泊発電所の基準津波に関するコメント回答

平成25年10月16日
北海道電力株式会社

ヒアリング・審査会合における指摘事項

図5 過去の地震の震源モデル・想定震源域、および歪み集中帯の分布(岡村(2002b)の図7.2、図7.6を編集・加筆)

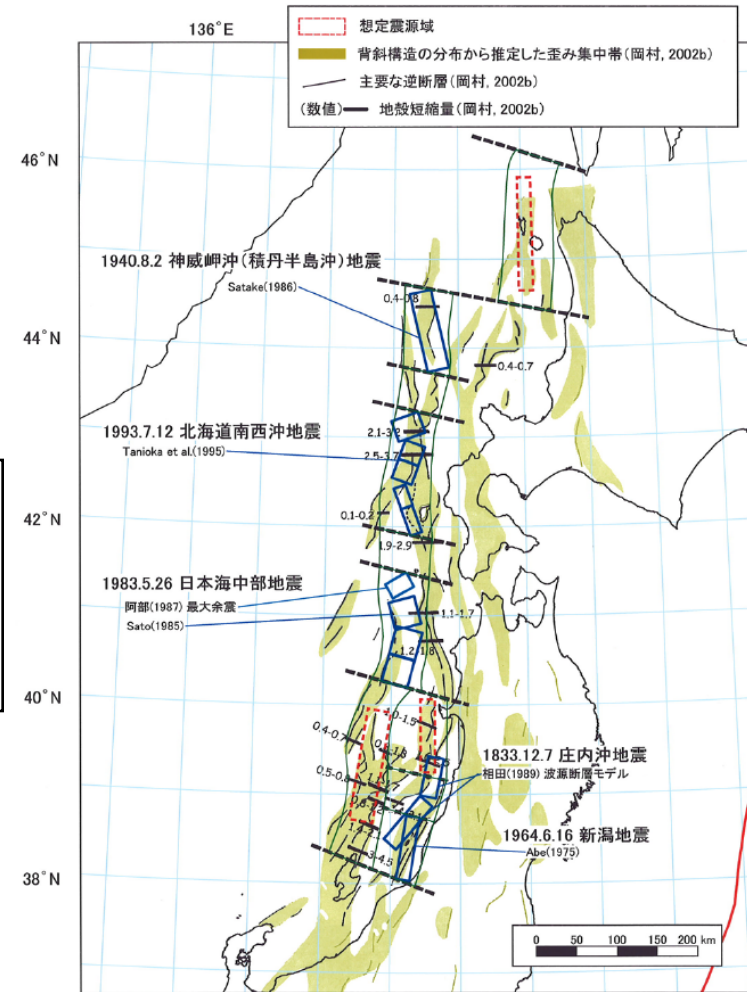
No	指摘事項
1	<p data-bbox="378 539 1717 625">海域活断層の検討は傾斜角45° ~ 90° とされており、傾斜角60° ~ 90° でも確認するべき。</p> <p data-bbox="378 646 1717 775">敷地周辺海域の断層が日本海東縁部の断層帯と同一のメカニズムであるとして断層傾斜角を評価している根拠については、他の周辺断層に関わる地震調査研究推進本部の評価結果も参照しつつ示すこと。</p>

○地震調査研究推進本部(2003)に示される北海道南西沖の地震の震源モデル(Tanioka et al.(1995))では、傾斜角が $30^{\circ} \sim 60^{\circ}$ とされている。

1993年の北海道南西沖地震(M7.8)を北海道南西沖の地震の典型例と判断した。その震源断層としては、久家他(1994)、Tanioka et al.(1995)の震源モデル(図2, 図5)などが知られている。Tanioka et al.(1995)の震源モデルは各々長さ25~35km、幅30~40kmの5個の断層より構成され、最北の断層は傾斜角 30° の東北東方向に傾き下がる矩形、その南方の2個の断層は傾斜角 30° の西北西に傾き下がる矩形、最も南の二つの断層傾斜角 60° の西南西に傾き下がる矩形で表現される。本報告では同モデルを震源断層として想定した。

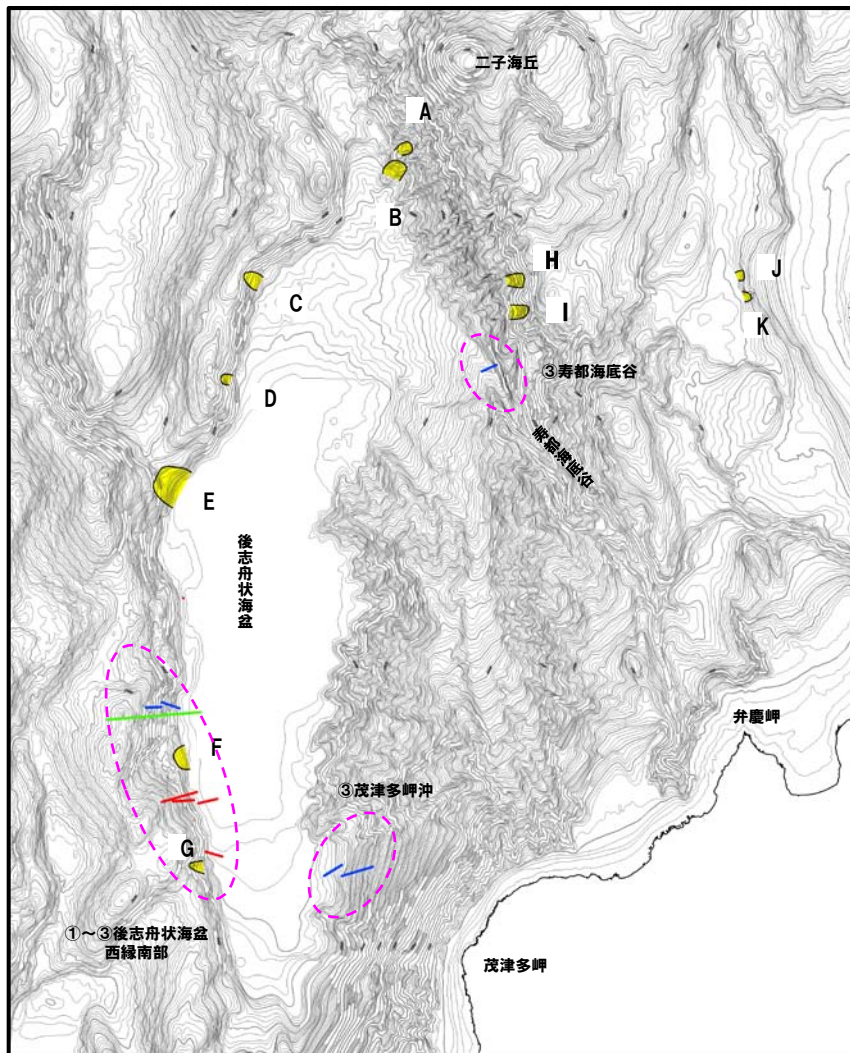
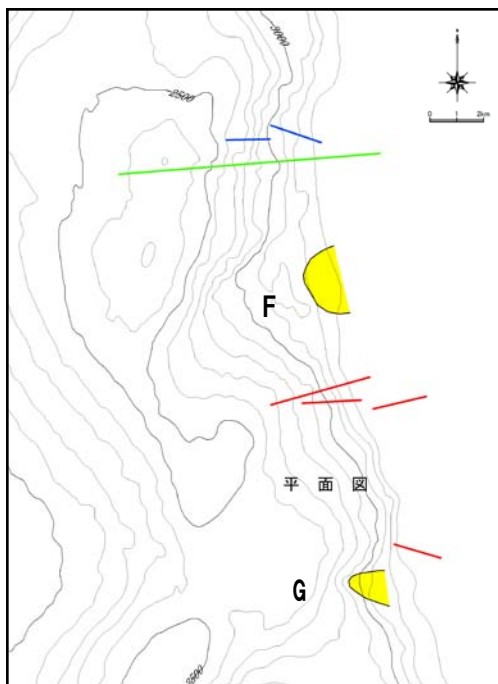
No	指摘事項
3	海底地すべり地形の抽出方法について説明すること。
	海底地すべり地形について、急崖だけを対象とするのではなく、海洋研究開発機構が行った海底の調査結果等も踏まえて、地すべりの可能性のある海底谷を抽出すること。
	津波の重ね合わせについては、最大の海底地すべり位置での重ね合わせケースを評価しているとのことだが、重ね合わせの場合は必ずしも最大でない場所での地すべり位置の方が大きくなる可能性がある。複数位置での重ね合わせを検討する必要がある。
	海底地すべりとの重畳の検討時間が2分で良い理由を説明すること。

○地すべり地形の抽出範囲を拡大。

○寿都海底谷出口斜面及び積丹半島西方沖で、新たに地すべり地形を4か所(H~K)抽出。

○地すべり地形の再抽出結果と併せて、上記報告も考慮した地すべり地形の確認を実施した。

地形分類図(原図 1/2,500)

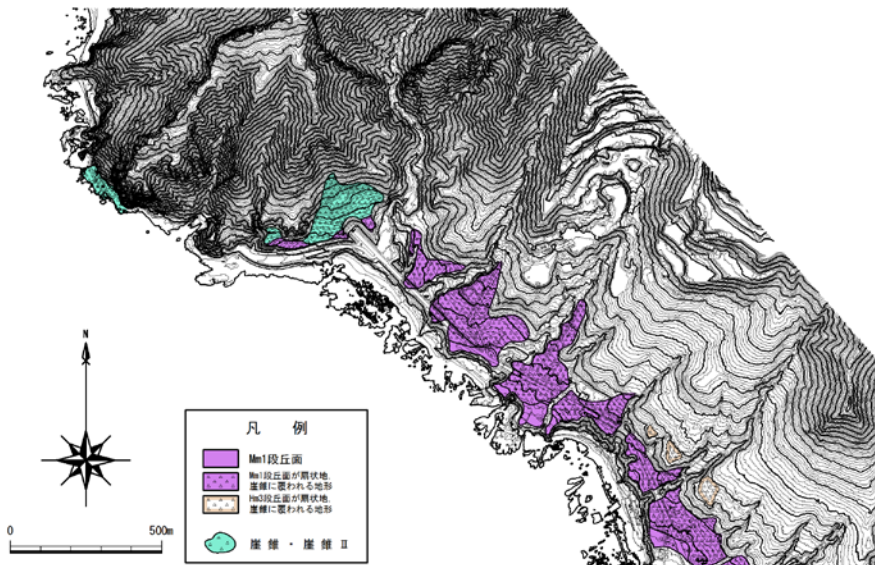
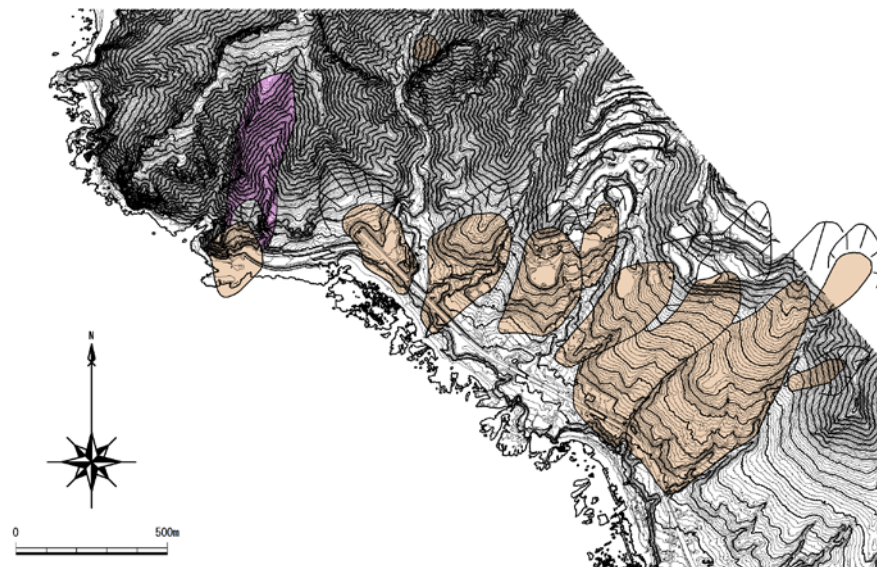
No	指摘事項
4	兜岩のボーリング調査結果等は段丘面調査結果の流用ではなく、地すべり地形調査としての考察が必要。

- 空中写真及び航空レーザー測量によるDEMから作成した1/2,500の地形図を用いて地形判読を実施した。
- 地形調査結果より、防災科研の地すべり地形データに対応するような明瞭な滑落崖、側方崖等の特徴的な地形や等高線の乱れは認められないことから、地すべり地形は判読していない。

底質調査データ取得箇所位置

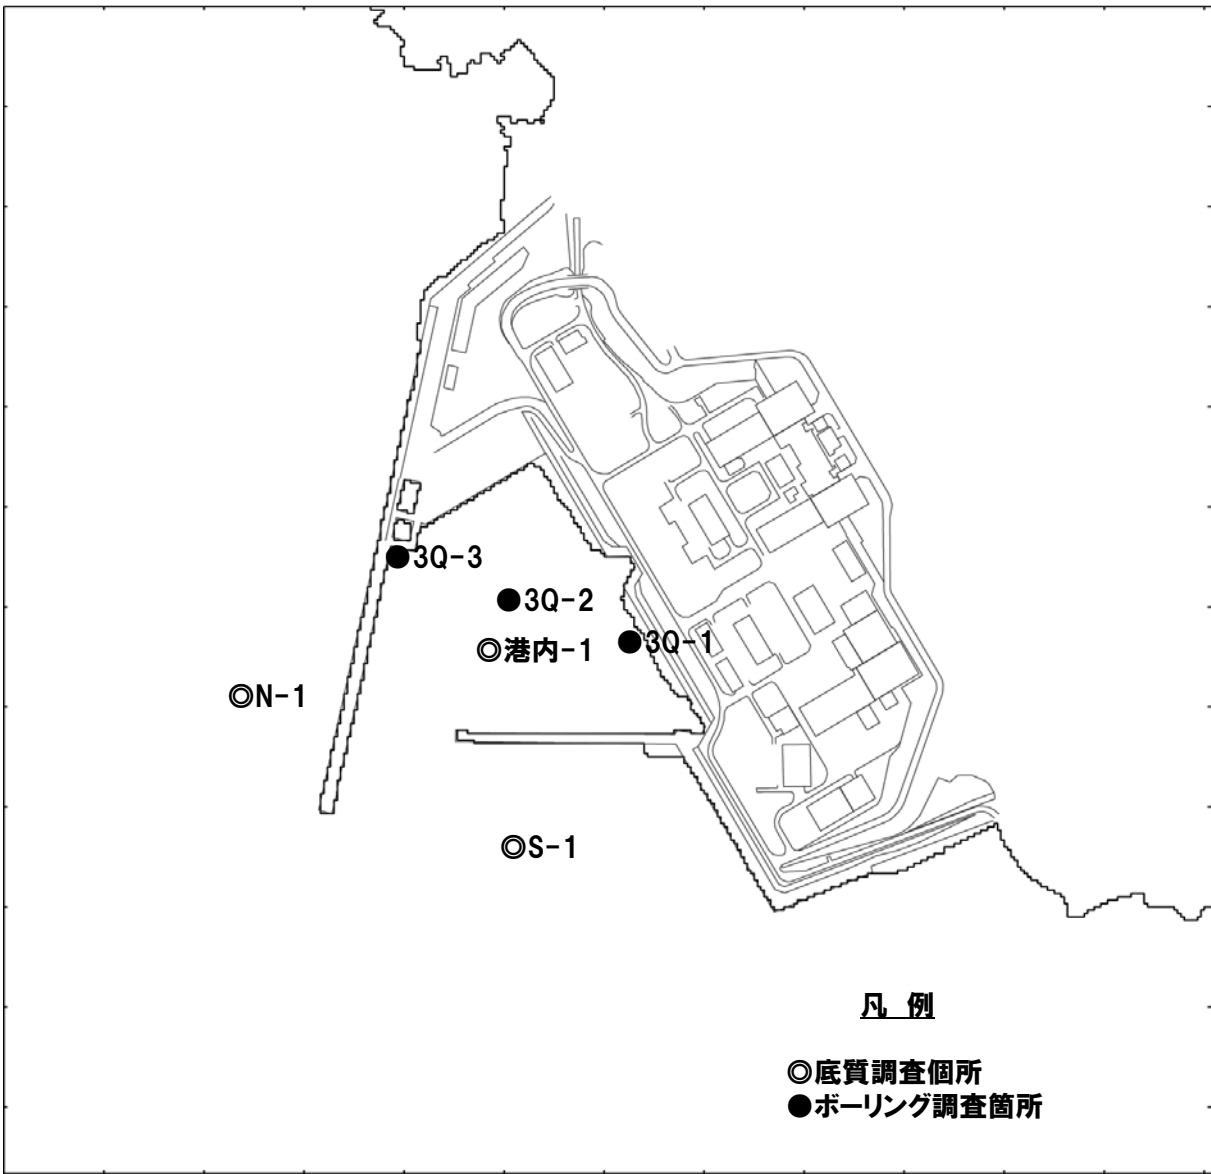
No	指摘事項
5	土砂移動について、土砂密度や粒径の根拠を示すこと。

- 泊発電所の底質・地質調査結果を基に、海底表層の砂の密度および粒径を整理して、表に示す。
- As1は表層に厚さ約5m程度、As2はAs1の下に厚さ約10m程度分布している。
- 砂移動は、As1で起こると考えられる。
- 砂の中央粒径に関しては、底質分布調査による3点と地質調査によるAs1層の1点の平均として $d_{50}=0.154\text{mm}$ を用いることとした。また、砂の比重（密度）は、As1とAs2で有意な差はないと判断し、As1及びAs2の平均（9点）として $\rho_s=2.744\text{g/cm}^3$ を採用した。
